Number	G8-2
Score	217 / 487
Rank	10位

### 減点ポイント(不良例)

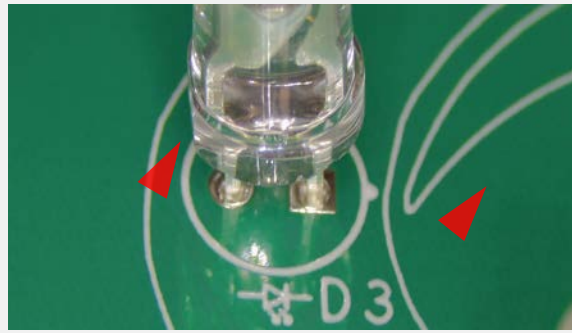
取付方向相違  
IPC-A-610G 7.1.1.1を参照

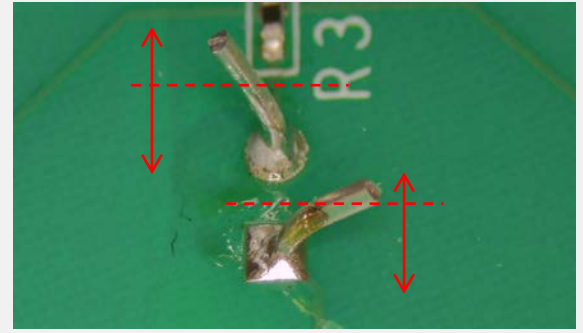
リードの突出 (最大値以上)  
IPC-A-610G 7.3.3を参照

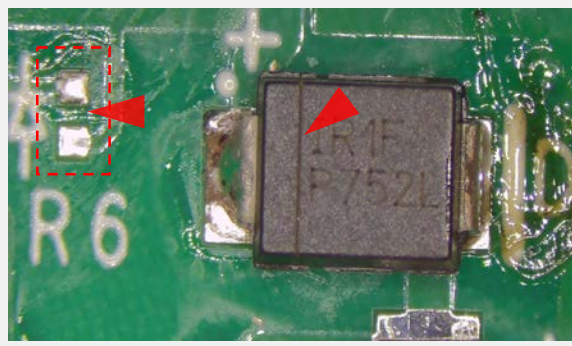
未取付&取付方向相違  
IPC-A-610G 7.1.1.1を参照

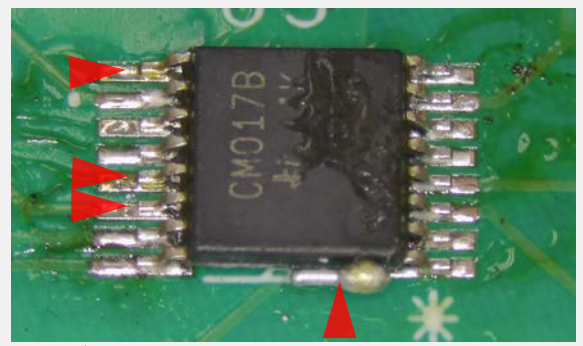
はんだ不足&FOD  
IPC-A-610G 8.3.5, 10.6.2を参照

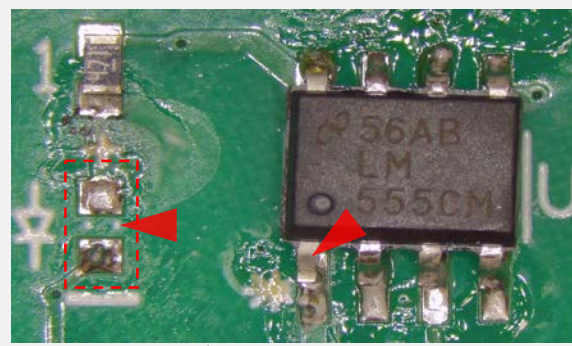
未取付&はんだ不足  
IPC-A-610G 7.1.1.1, 8.3.5を参照

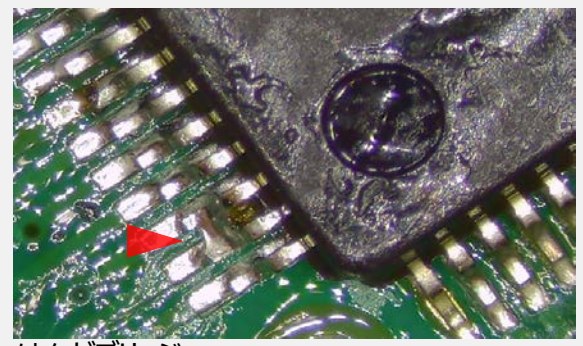
はんだブリッジ  
IPC-A-610G 5.2.7.2を参照
